# Raadsstuk

**Onderwerp:** Toegankelijk maken bushaltes lijn 3, 50, 51 en busstation Schalkwijk; vaststellen definitief ontwerp en beschikbaar stellen krediet

# Inspraaknotitie VO's bushaltes lijn 3,50/51 en busstation Schalkwijk

# Floris van Adrichemlaan 26 t/m 81

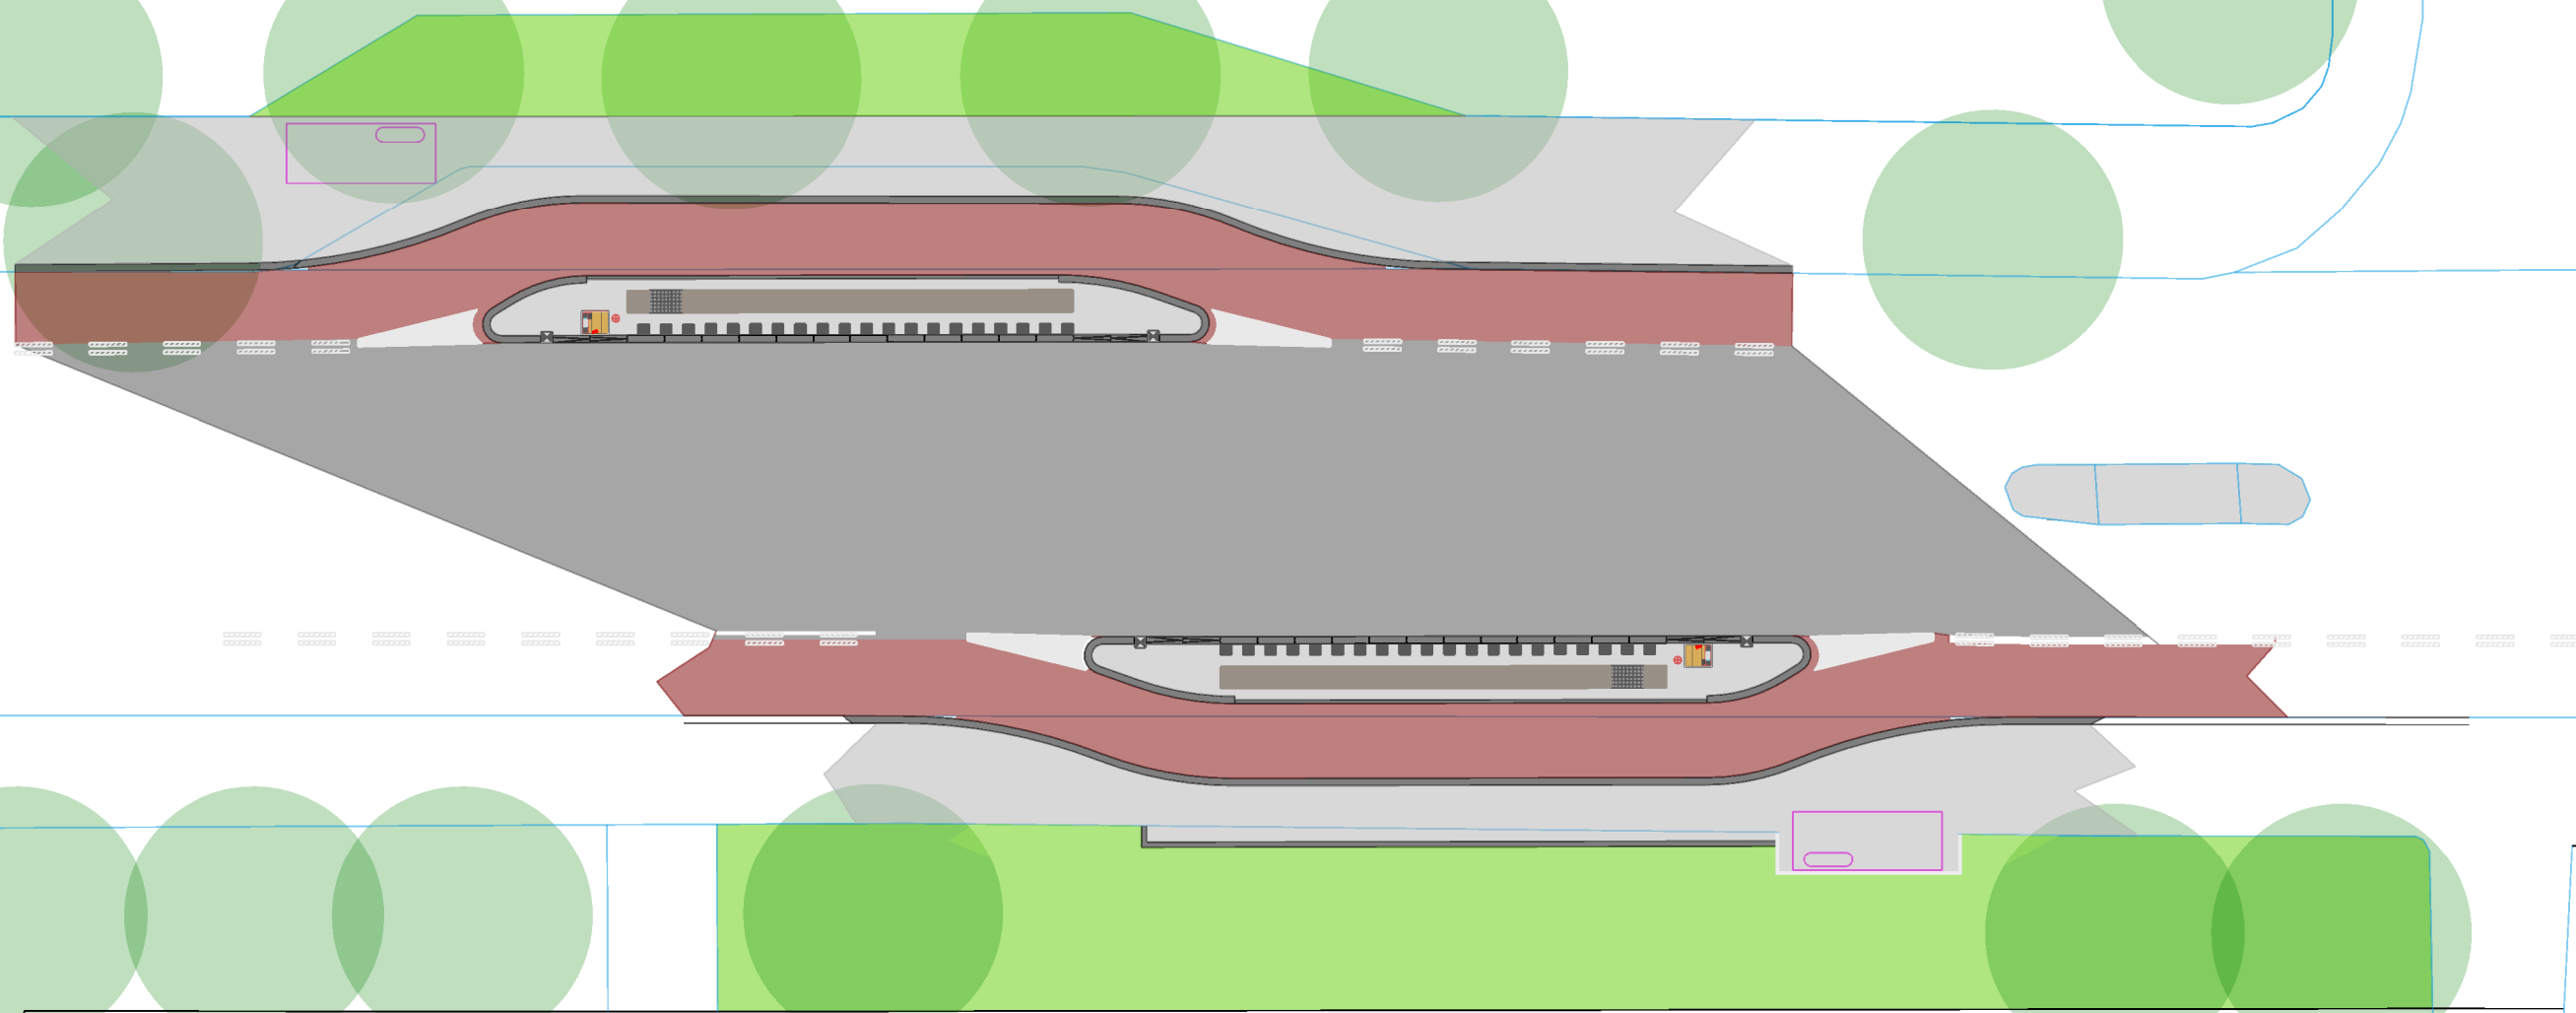
<p>tegenligger aankomt, dan zal tegenligger door de inhalter opzij worden gedrongen. Tip: trek de vluchtheuvel door tot aan de volgende zijweg.</p> <ul style="list-style-type: none"> <li>• <b>VO Floris van Adrichemlaan 100-102:</b> ook hier geldt dat het concept van halteren op de rijbaan niet werkt door brede asfalt middenberm en het daardoor gevaarlijker wordt dan de huidige situatie.</li> <li>• <b>VO Martin Luther Kinlaan:</b> geen mening, niet op de hoogte van actuele situatie.</li> <li>• <b>Vo Prof. Eijkmanlaan:</b> vraag: ligt op de plek ook een asfaltmiddenberm? Zo ja, zie eerdere opmerking.</li> </ul>		
<p>Abri is ingetekend voor laagbouw (ter hoogte van Bernadottelaan 124-126). Nieuwe abri komt bij de boom voor nr. 126. Bewoonster van 126 is slechtziend, heeft nu al last van lichtvermindering van de boom, met een abri wordt dit nog sterker (ook door de reclameposters die worden aangebracht).</p> <p>Er blijft een kleine ruimte over tussen de (kleine) geveltuin en de te plaatsen abri, hier worden mogelijk ook nog fietsenrekken geplaatst. Overlast van fietsen is geen wenselijke situatie. Bij slecht weer angst voor hangjeugd in de abri =&gt; vernielingen en geluidsoverlast.</p> <p>Verzoek om abri op een andere plek te plaatsen. Voorstel: abri + bushalte 50 meter verschuiven richting Stesemannlaan. Abri kan dan geplaatst worden voor een grasveldje tussen de huizen van de Bernadottelaan en de flat Stesemannlaan. Of: abri plaatsen voor de poort tussen de huizen van de Bernadottelaan tussen de nrs. 116 en 114.</p>	<p>De abri staat ingetekend voor nr. 126 We komen tegemoet aan de reactie van de bewoner van Bernadottelaan 126.</p> <p>Het beleid is dat er op elke halte een abri wordt geplaatst. De achterliggende reden is dat daarmee het openbaar vervoer aantrekkelijker wordt gemaakt waardoor het gebruik zal toenemen. Wachten in de regen op een bus is niet erg aantrekkelijk.</p> <p>Desondanks hebben we in dit geval gemeend de abri niet te moeten plaatsen. Een telling leerde ons dat er in de brede spitsuren op een dinsdag slechts 1 reiziger opstapte. Dit gevoegd bij de wetenschap dat deze halte dicht bij het eindpunt ligt, waar over het algemeen toch al minder opstappers zijn, hebben wij besloten geen abri te plaatsen voor huisnummer 126.</p>	<p>2. (namens twee bewoners Bernadottelaan)</p>

<p><b>Braillelaan &amp; Martin Luther Kinglaan</b> Prima.</p> <p><b>Floris van Adrichemlaan</b> De huidige bushaltes zijn in havens achter de fietsstrook gesitueerd. De Fietsersbond stelt voor om het fietspad achter de bushalte om te leiden. De bus kan halteren op de weg. De bus hindert op deze manier het doorgaande fietsverkeer niet. Zoals voorgesteld halteert de bus op de huidige fietsstrook en kan het autoverkeer de bus passeren. Dat kan niet de bedoeling zijn van deze maatregel.</p> <p>De Fietsersbond wijst het opheffen van de fietsstrook af.</p> <p>De Fietsersbond stelt voor de bus te laten halteren op de rijbaan en fietsers achter de halte om te leiden, zoals op de Bernadottelaan. De Floris van Adrichemlaan is een vergelijkbaar type weg als de Bernadottelaan en er geldt vooralsnog de maximum snelheid van 50 km/u.</p> <p><b>Busstation Schalkwijk</b> Heeft aanpassing van het busstation effect op het achterliggende fietspad? De Fietsersbond vraagt aandacht voor de band tussen fietspad en trottoir. Kan deze hoge rechte band vervangen worden door een schuine band?</p>	<p>De halten op de Floris van Adrichemlaan worden aangepast. De bus blijft op de weg halteren en de fietsstroken zullen ter plaatse van de bushalte als fietspad achter de halte langs geleid worden. Zie verder het antwoord op reactie 1 over deze halten.</p> <p>Het fietspad valt buiten de projectgrens, dus behoeft het fietspad niet aangepast te worden, evenmin als het tussen het busstation en het fietspad gelegen voetpad. Het is geen optie om het fietspad mee te nemen in het project, omdat dan de kosten teveel toenemen, zonder dat daar subsidie tegenover staat. Daarnaast is de opsluitband tussen voetpad en fietspad van een type wat tegenwoordig meestal niet meer wordt toegepast, maar ook niet zo hinderlijk is dat het gevaar oplevert. En de kwaliteit is nog goed. In de toekomst, wanneer er onderhoud moet plaatsvinden, kan de trottoirband mogelijk vervangen worden door een type met een schuine zijde.</p>

halte volgens standaarddetail  
halteren op de rijbaan; haltehaven  
verwijderen, "rechttrekken" trottoir
